RESOLUCION No. 1981

"POR MEDIO DEL CUAL SE NIEGA UN PERMISO DE VERTIMIENTO DE AGUAS RESIDUALES DOMÉSTICAS PARA UNA VIVIENDA CONSTRUIDA PARA LOS CASEROS EN EL PREDIO EL RECUERDO VEREDA LA JULIA MUNICIPIO DE FILANDIA DESTINADO A LA PRODUCCIÓN PORCÍCOLA Y SE ADOPTAN OTRAS DISPOSICIONES"

CONCEPTO TÉCNICO PARA TRÁMITE DE PERMISO DE VERTIMIENTO – CTPV - 989 - 2022

Imagen 3. Capacidad de uso de suelo en la ubicación de los puntos de descarga
Fuente: SIG Quindío

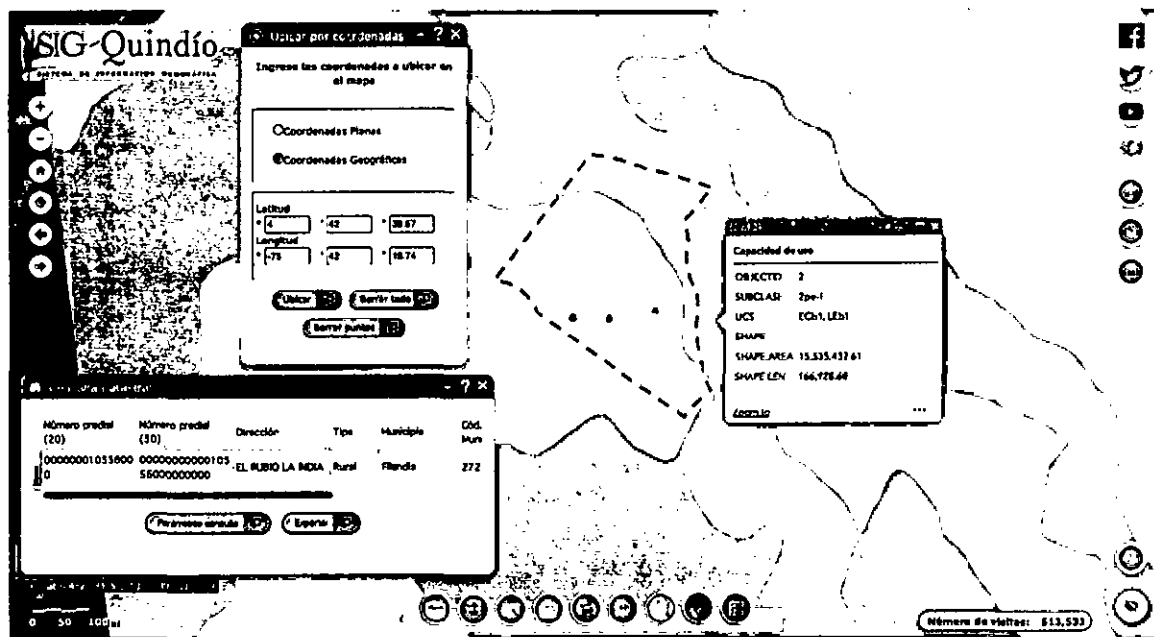
Según lo observado en el SIG Quindío, se evidencia que los puntos de descarga se encuentran por fuera de polígonos de Suelos de Protección Rural y de Áreas y Ecosistemas Estratégicos. Además, se evidencia que dichos puntos se encuentran ubicados sobre suelo con capacidad de uso agrológico 2pe-1 (ver Imagen 3).

Imagen 4. Distancia del punto de descarga del STARD 2 al drenaje superficial adyacente más cercano

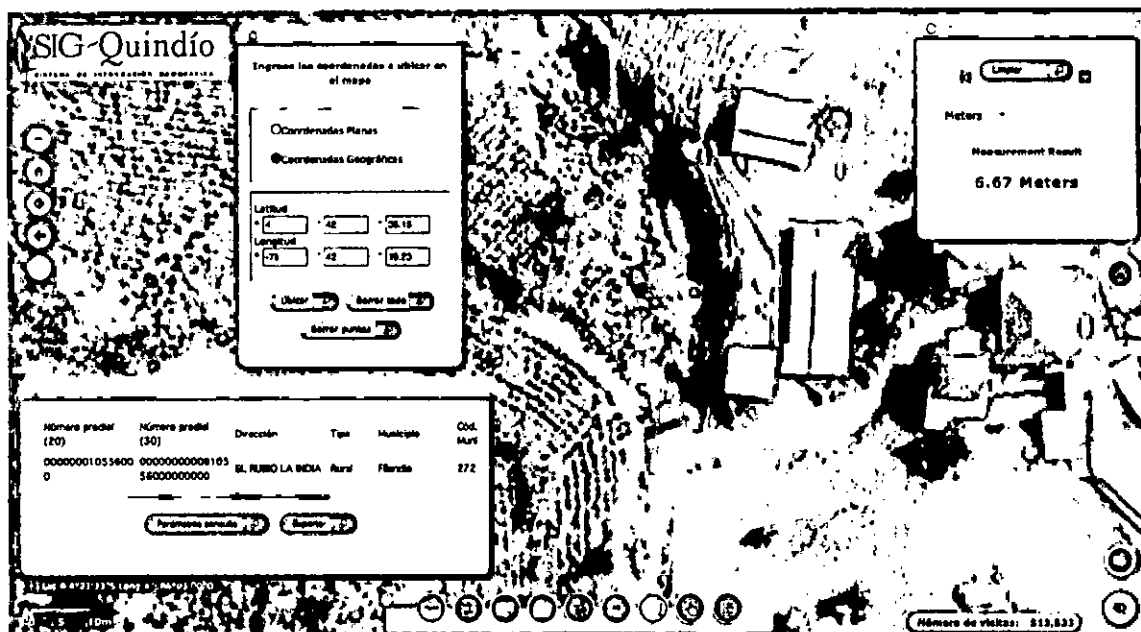
Se debe tener en cuenta lo estipulado en el artículo 2.2.1.1.18.2 del Decreto 1076 de 2015, en el cual se establece una franja de protección para nacimientos de 100 metros a la redonda y para fuentes hídricas, sean permanentes o no, de 30 metros. Esto a cada lado y paralelo a las líneas de mareas máximas establecidas en los últimos 50 años. Dicho lo anterior, se observó en el SIG Quindío, haciendo uso de la herramienta MEDIR, que el punto de descarga del STARD 2 se encuentra localizado a menos de treinta (30) metros del drenaje superficial adyacente más cercano (ver Imagen 4).

- Los puntos de descarga se encuentran por fuera de polígonos de Suelos de Protección Rural y de Áreas y Ecosistemas Estratégicos.
- El punto de descarga del STARD 2 se encuentra a menos de treinta (30) metros del drenaje superficial adyacente más cercano, tal como se pudo verificar en el SIG Quindío (ver Imagen 4) y en la visita técnica referenciada, por lo que se deberá tener en cuenta lo estipulado en el artículo 2.2.1.1.18.2 del Decreto 1076 de 2015."
